大間原子力発電所審査資料	
資料番号	OM1-CA176-R00
提出年月日	2022年10月6日

敷地ごとに震源を特定して策定する地震動のうち内陸地殻内地震について

(コメント回答 その3)

電源開発株式会社

地表トレースの設定

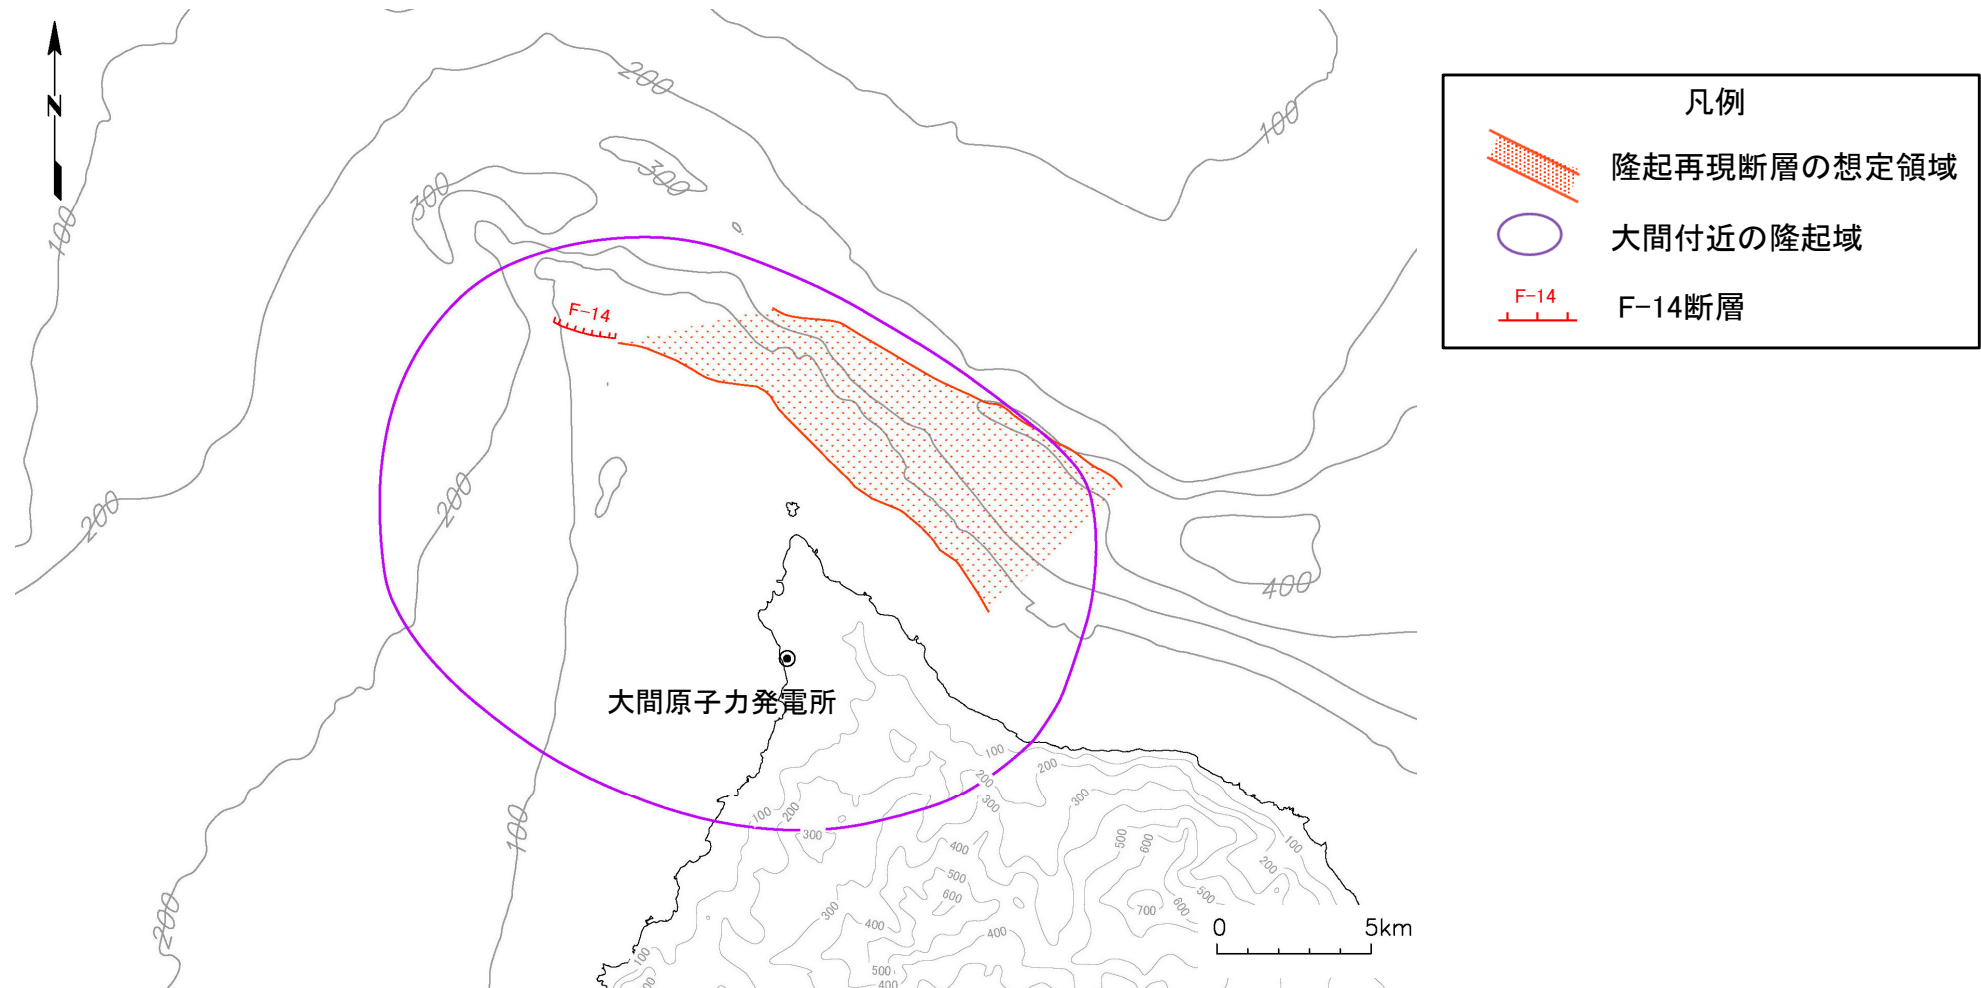
No.	項目	指摘時期	コメント内容	検討方針
S4-9	隆起再現断層による地震	第1013回会合 (2021.11.5)	隆起再現断層の隆起域再現性評価の地殻変動計算に、Okada(1992)の方法を用いているが、Mansinha and Smylie等の知見を用いた事例もある。手法の違いによる地殻変動量の差異の有無、及び地震に伴う地殻変動を説明するために行われた数値シミュレーションの事例を説明すること。	次回以降説明予定
S4-10	隆起再現断層による地震	第1013回会合 (2021.11.5)	隆起再現断層の震源モデルの設定について、地質的に設定した地表トレース3条、補間的に設定した地表トレース2条に対して、例えば断層位置、傾斜角、アスペリティ位置といったパラメータが隆起再現性に及ぼす影響度や傾向を分析して図示するなど、隆起が説明できる領域について、代表性・網羅性の観点から妥当性を説明すること。	地形発達過程の再現性に係る判定基準を明確に示すことは困難であると判断し、敷地周辺の震源として考慮する活断層による地震の地震動評価と同様の手順で基本ケースの震源モデルを設定する方針として回答する。(5章参照)
S4-11	隆起再現断層による地震	第1013回会合 (2021.11.5)	隆起再現断層の隆起域再現性の評価基準に関して、「規模・配置の再現性」の評価基準1と、「隆起速度分布の再現性」の評価基準2に対する重み付けの考え方、評価基準の閾値の考え方を説明すること。	
S4-12	隆起再現断層による地震	第1013回会合 (2021.11.5)	今回提示された隆起再現断層の地震動評価結果に関して、西部断層のアスペリティと東部断層のアスペリティの敷地における地震動評価に対する寄与率を提示すること。

- 隆起再現断層は、F-14断層位置を起点として、隆起再現断層の想定領域に地表トレースを設定する。具体的には、F-14断層の西端点と想定領域東縁の任意の点を結んだ位置に設定する。
- 隆起再現断層の想定領域において、敷地に及ぼす影響が大きいと考えられる領域を特定の上、その領域において網羅的な設定となるように複数の地表トレースを設定する。

- 隆起再現断層の想定領域に設定した地表トレースの違いによって敷地に及ぼす影響が変化するパラメータとしては、“断層長さ \ast ”と“断層から敷地までの距離”がある。
- 断層長さ \ast が最長となり、地震規模が最大となる地表トレースは、想定領域中央付近の地表トレース(以下「規模最大トレース」という。)である。
- 規模最大トレースより北部の領域(領域B)に設定される地表トレースは、規模最大トレースに比して、断層長さ \ast が短く、敷地までの距離も遠いため、規模最大トレースよりも敷地に及ぼす影響が小さい。
- 一方で、規模最大トレースよりも南部の領域(領域A)に設定される地表トレースは、規模最大トレースに比して、断層長さ \ast は短いものの、敷地までの距離は近くなる。
- したがって、“断層長さ \ast ”と“断層から敷地までの距離”の関係から敷地に及ぼす影響が大きいと考えられる地表トレースが想定される領域は、領域Aに限定される。

- 領域Aにおいて、網羅的な設定となるように、走向差が 10° 程度の間隔で複数の地表トレースを設定する。
- 領域Aの南北端の地表トレースとその中央部に補間的に設定した地表トレースの、下記3条の地表トレースを設定する。
 - 規模最大トレース：
領域Aの北端位置に設定した、想定領域内で断層長さ \ast が最長で、想定される地震規模が最大となる地表トレース
 - 距離最短トレース：
領域Aの南端位置に設定した、想定領域内で想定される断層と敷地までの距離が最短となる地表トレース
 - 中間トレース：
規模最大トレースと距離最短トレースの間を、走向差 10° 程度の間隔で補間するように設定した地表トレース
